MINDEMYREN – EVALUERING AV TORG OG GRØNNSTRUKTUR

Evaluering av torg og grønnstruktur
Områdereguleringsplan Mindemyren

Vedlegg til overordnet infrastrukturplan Mindebyen

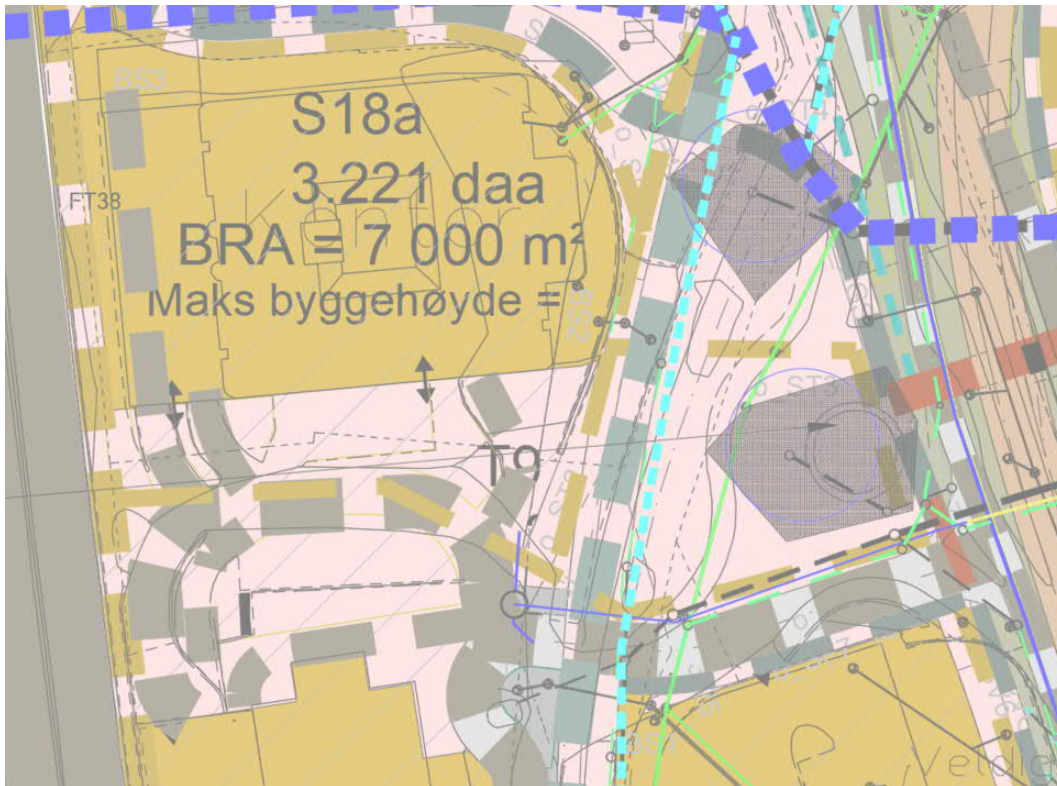
Gode vind, sol og støyforhold er avgjørende for at mennesker ønsker å oppholde seg i et område. Vindforholdene på torget avhenger av plassering og utforming av bygg i S18a og S14 alene og sett i forhold til hverandre. Sørøstre del av torget kan bli vindutsatt dersom fremtidig bygg i nordøstre hjørne av S14 trekkes lenger ut mot Kanalveien enn byggene i S18a. Utformingen av torget påvirker også vindforholdene i #16, der hovedsykkelruten er regulert. Bevist bruk av vegetasjon kan antakelig avhjelpe vindsituasjonen i sykkelveitraséen. Vindanalyse bør etterspørres fra utbyggerne.

Solforholdene på torget avhenger av høyde og plassering av bygg i tilstøtende S14. Hvis bygninger i S14 bygges helt ut til formålsgrensen i maks byggehøyde vil søndre og vestre delen av T9 vil i hovedsak ligge i skygge, men en liten stripe i nordøst vil ha sol i 4 minst fire timer.

Vestre deler av T9 ligger innenfor rød sone i støykartet, med støyverdier på 70-80 dB og derfor ikke egnet for opphold, resten i gul sone med støyverdi på 60-65 dB. Støy fra lokalvei i S14 vil kunne øke støynivåene ytterligere dersom det blir mye trafikk. Støyskjerming av torget og arealene bak vil være til hinder for bevegelseslinjer og bryte siktlinjer på tvers av dalen, som også er hjemlet i reguleringsbestemmelsene.

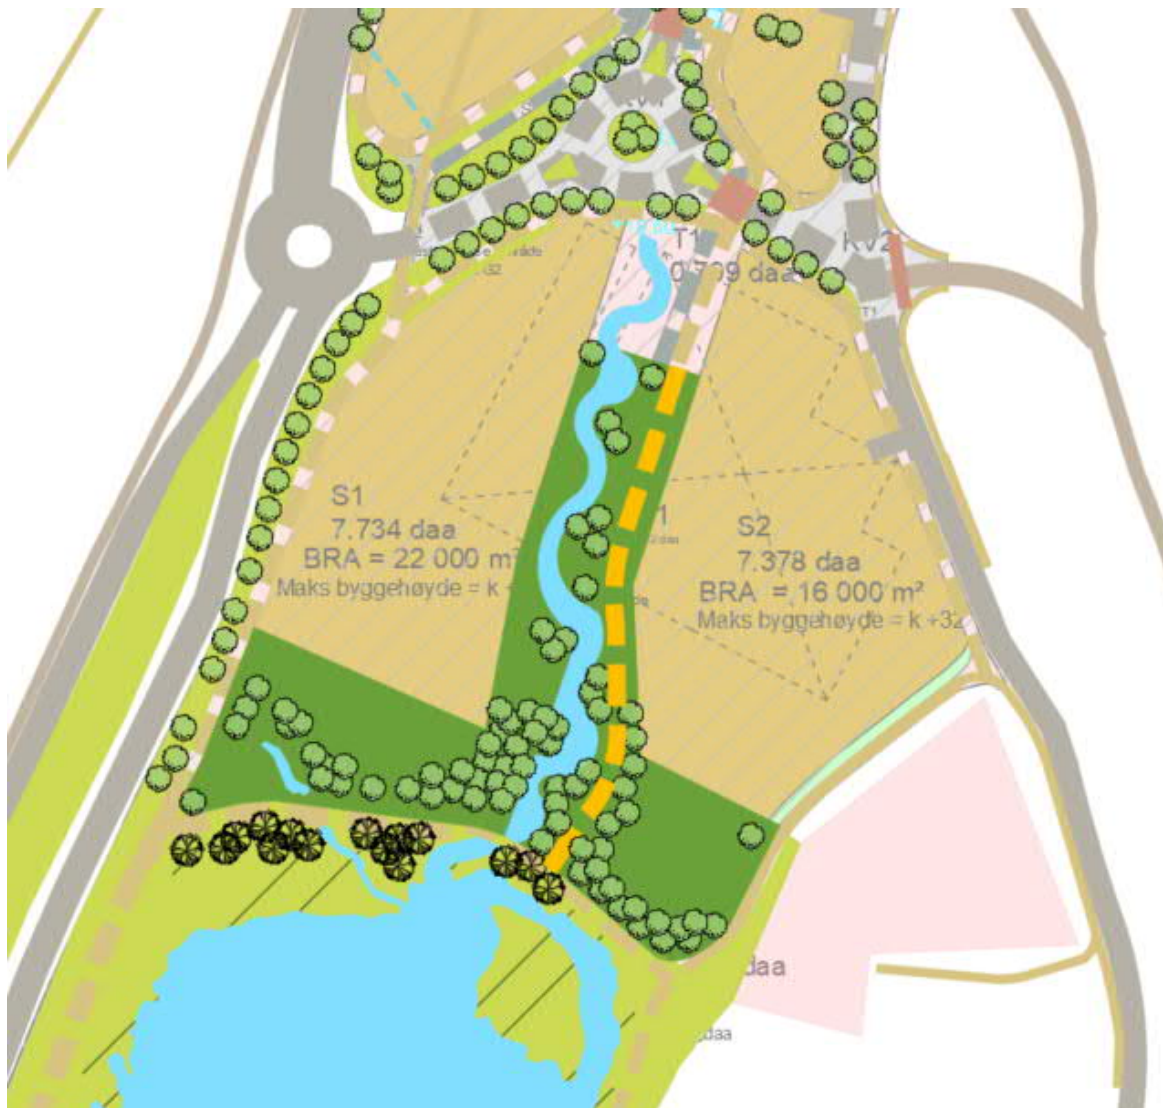
Sykelveien bør utgå og ganglinjen buktes og smales inn til 2,5m bredde slik at grøntareale P34-36 og FRI1-3 økes i areal. Disse grøntarealene bør ses i sammenheng og utvides innenfor S1, slik at kravene i premissdokumentet oppnås så godt det lar seg gjøre. Bekken bør holdes åpen. Det er avgjørende at det plantes en kraftig leskjerm av trær og busker i FRI1-3 for å bedre vindforholdene i Kanalveien, samt støyskjerm langs Fjøsangerveien der nye bygninger ikke vil avhjelpe støysituasjonen.

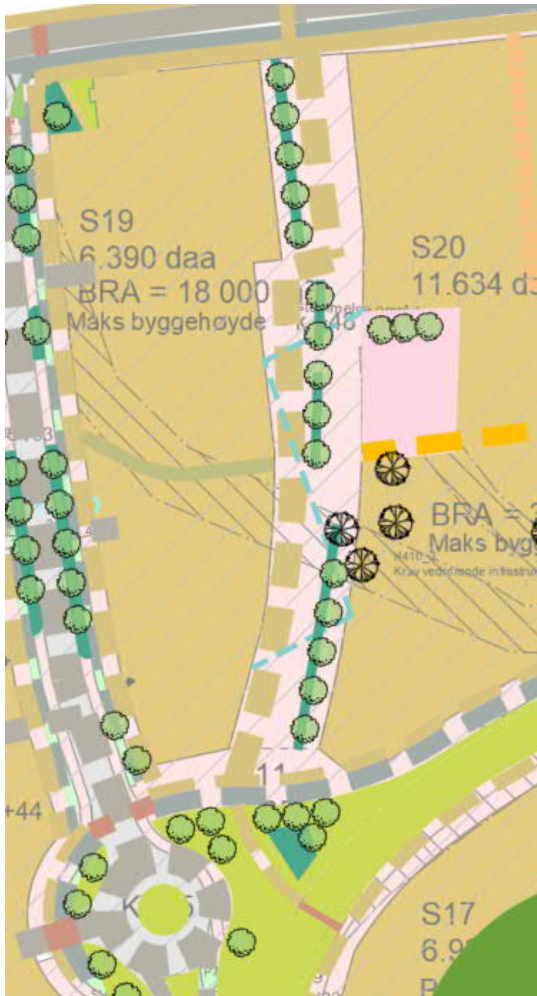
Den søndre delen av T11 ser ut som et åpent areal i områdeplanen, men rundkjøringen er flyttet lenger øst og tar areal fra torget. I tillegg vil hovedsykkelrute og gangvei mot Møllendal og S17 gå over søndre toget. I sørenden av torg T11 etableres det inntak for overvann fra terreng. Inntaket vil føre overvannet ut i Solheimsvannet. Det må derfor etableres et grøntområde i lavbrekk rundt inntaket. Omtrent 1,5 av 4,85 daa går borti kommunikasjonsarealer og overvannshåndtering.

Gode vind, sol og støyforhold er avgjørende for at mennesker ønsker å oppholde seg i et område. T11 kan få gode vindforhold med bevist plassering og utforming av bygg i S19 og S20, samt bevist bruk av vegetasjon som vinddempende tiltak på allmenningen. Sol og vindanalyse bør etterspørres fra utbyggerne.

Dersom byggene i S19 og S20 legges i byggegrensen i maks byggehøyde vil det være sol på T11 kl 13.00 vårjevndøgn, men antakelig ikke i fire timer, slik kravet er for opphold og lek i premissdokumentet.

Figur 24 Bildet viser dagens situasjon på T12 sett fra S25

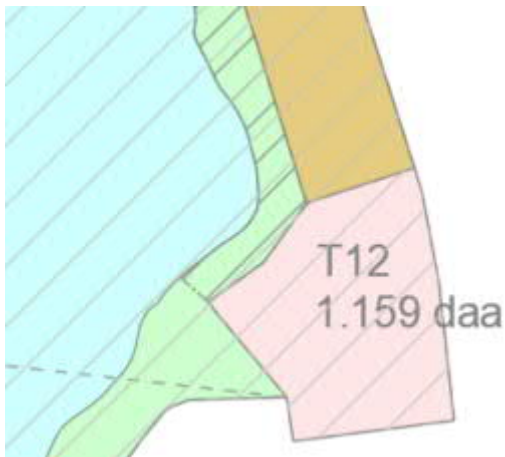
T12 har gode støyforhold pga. dagens støyskjerm langs Inndalsveien. Det hadde vært ønskelig med en trappeforbindelse som snarvei mellom Inndalsveien og parken over torget iht. reguleringsbestemmelsene i områdeplanen. Utformingen av denne vil punktere støyskjermen og må utformes slik at torget også i fremtiden får gode støyforhold. Pga. stor høydeforskjell mellom T12 og Inndalsveien anses det som best med trapp, da lite sannsynlig at man får til en god løsning som gir tilkomst for bevegelseshemmede.
